Beschlussvorlage für Gemeinde Sommersdorf

Antrag auf Befreiung von den Festsetzungen des Bebauungsplanes Nr. 1 "Kleinsiedlungs- und Dorfgebiet Meesiger Damm" - Befreiung von Vorschriften über die Dachgestaltung für die Errichtung eines Einfamilienwohnhauses mit Doppelgarage auf dem Flurstück 42, Flur 9, Gemarkung Sommersdorf

<i>Federführend:</i> Bau- und Ordnungsamt	<i>Datum</i> 04.03.2026
<i>Bearbeitung:</i> Dagmar Neubert	<i>Vorlage-Nr.</i> VO/GV 73/26/037

Neubau eines Einfamilienhauses mit Doppelgarage

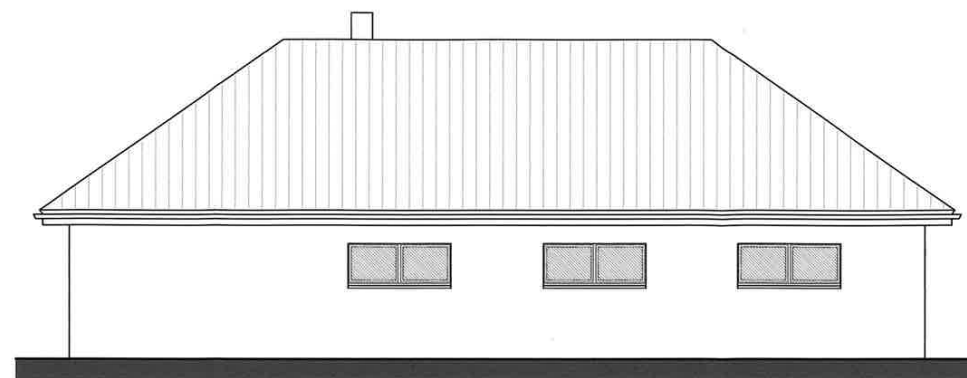
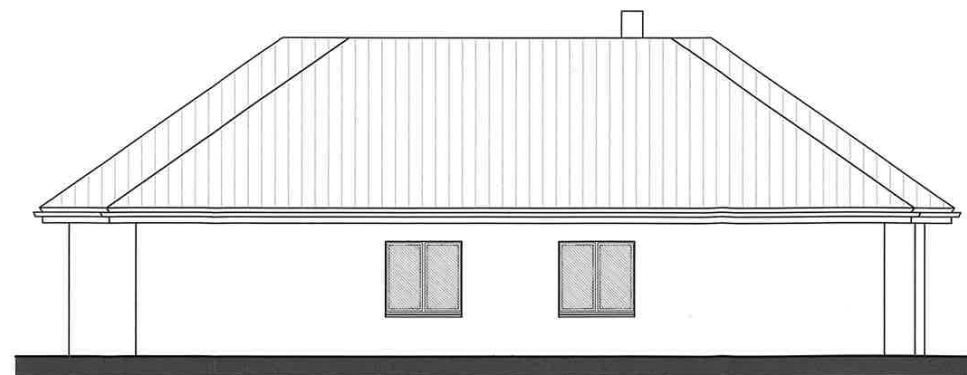
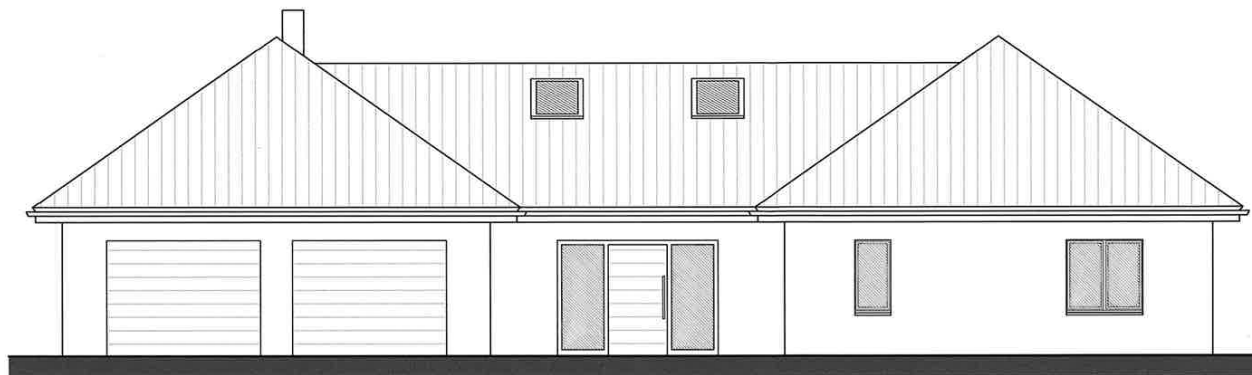
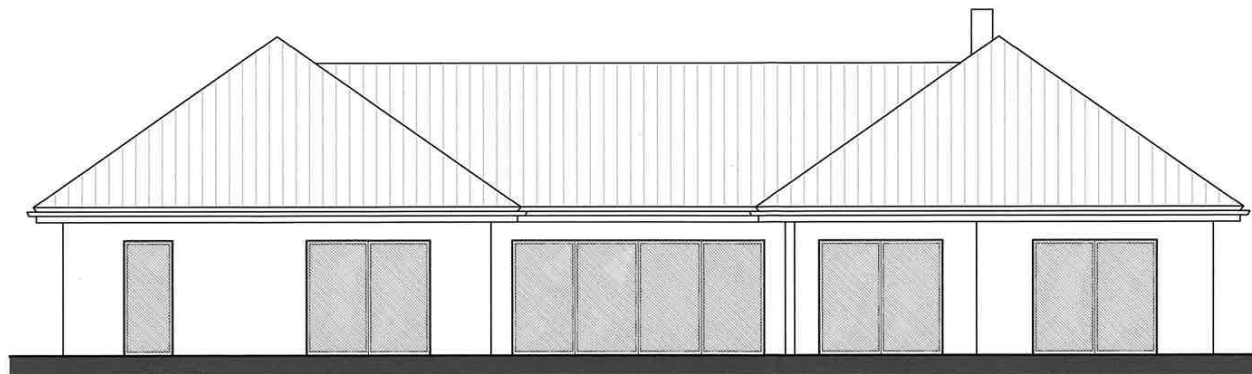
Das geplante Vorhaben weist unterschiedliche Dachneigungen auf dem Gebäude auf, z.T. < 35°. Der Bauherr beantragt daher eine Befreiung und begründet diese (Antragsunterlagen sind auszugsweise beigefügt, aus Datenschutzgründen anonymisiert). Über den Antrag wird durch die Bauaufsichtsbehörde des Landkreises gem. §36 Baugesetzbuch (BauGB) im Einvernehmen mit der Gemeinde entschieden.

Die unterschiedlichen Dachneigungen sind aufgrund der Kubatur von außen nicht zu erkennen. Die Dachneigung des Zwischenbereichs (Satteldach) beträgt nur 26°. Dies ist aufgrund des Gebäudezuschnittes von außen aber nicht wahrnehmbar. Die beiden seitlichen Gebäudeteile werden mit einem Walmdach geplant mit einer Dachneigung von 35°, die von der Straße optisch auch wahrgenommen werden. Diese halten die Festsetzungen ein und prägen die Gesamtansicht des Gebäudes von der Straßenseite.

Die Gemeindevertretung stimmt dem Antrag auf Befreiung von den bauordnungsrechtlichen Festsetzungen II.1.1 und II.1.2 zur Dachgestaltung des Bebauungsplanes Nr. 1 „Kleinsiedlungs- und Dorfgebiet Meesiger Damm“ auf dem Flurstück 42, Flur 9, Gemarkung Sommersdorf zu.
